ZP/15/2024/TPZN

ZESTAW NR 4

Dotyczy: zapytania do treści Specyfikacji Warunków Zamówienia z dnia: 16-21.01.2025 r. do postępowania na zadanie pn.: **Budowa krytych kortów tenisowych Akademii Wychowania Fizycznego w Katowicach” (przetarg nr 1)**

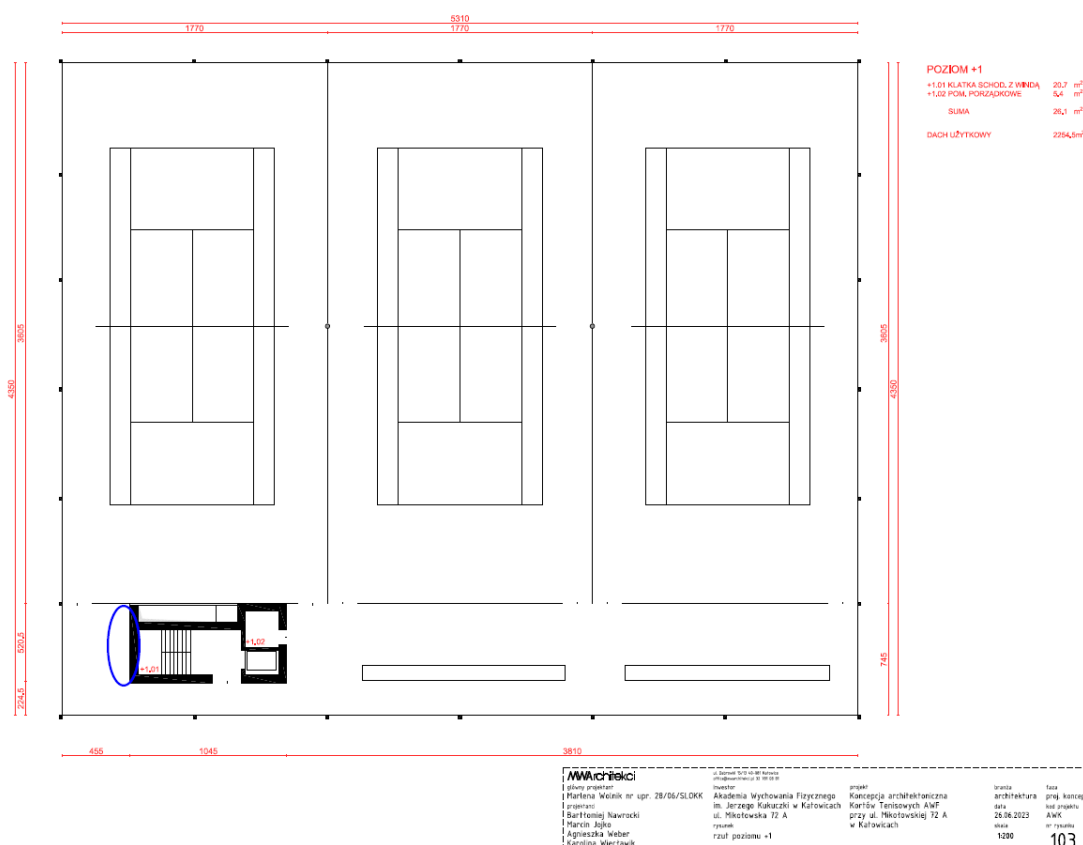
Pytanie 15: Proszę o wskazanie na rysunku "części kubaturowej" poziomu +1 gdzie przewiduje się montaż jednostek zewnętrznych urządzeń klimatyzacyjnych.

Odpowiedź 15: Zamawiający dopuszcza usytuowanie zewnętrznych jednostek klimatyzacyjnych na ścianie bocznej (elewacja zachodnia) nadbudówki lub na dachu nadbudówki. W obu przypadkach należy przewidzieć blendy maskujące na elewacji nadbudówki przesłaniające urządzenia lub obwodową attykę / blendę maskującą na poziomie dachu nadbudówki.
